浜岡原子力発電所 1 号炉及び 2 号炉
廃止措置計画変更認可申請書
＜補足説明資料＞

令和 4 年 5 月
中部電力株式会社

浜岡原子力発電所 1 号炉及び 2 号炉審査資料	
資料番号	1
提出年月日	令和 4 年 5 月 2 6 日

浜岡原子力発電所 1 号炉及び 2 号炉
性能維持施設の変更について

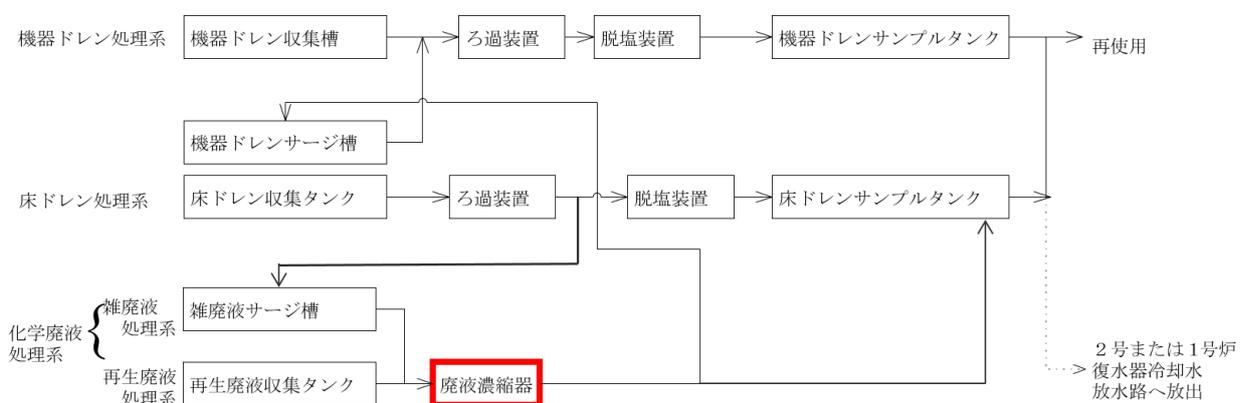
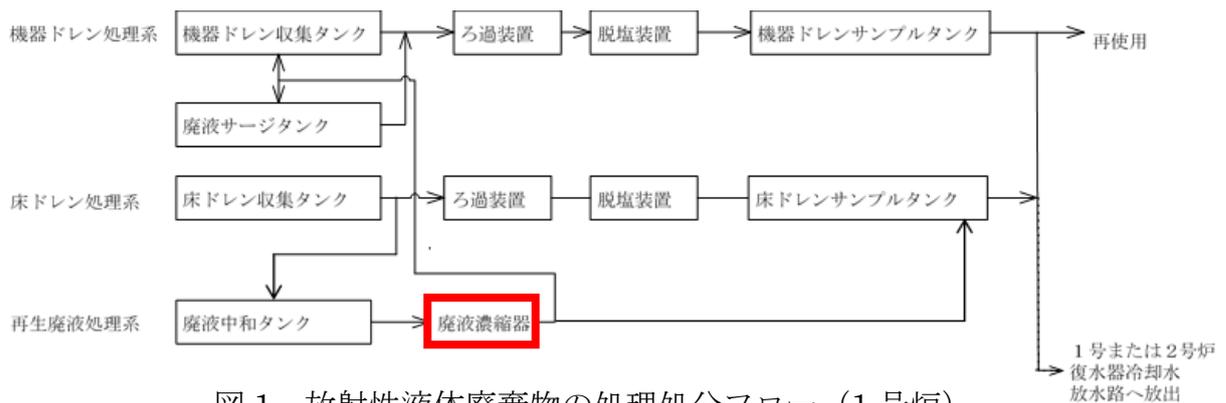
廃液濃縮器は、図 1, 2 で示す放射性液体廃棄物の処理処分フローのとおり、液体廃棄物の水質及び放射性物質濃度によってろ過・脱塩・濃縮等適切な処理を行う設備の一つである。また、原子炉運転中（主に定期検査中）の廃液発生量を考慮して 1 号炉は 2.4m³/h、2 号炉は 4.0m³/h の処理能力を持つ設備をそれぞれ 2 基設置しており、廃止措置第 2 段階中の現在においても維持している。

今回、至近 4 年間の廃液濃縮器の処理実績及び今後の廃液の処理見込みを検討した結果、それぞれ 1 基で処理可能と判断したことから維持台数を 2 基から 1 基に変更する。

以上より、廃液濃縮器の維持台数を2基から1基に変更する。
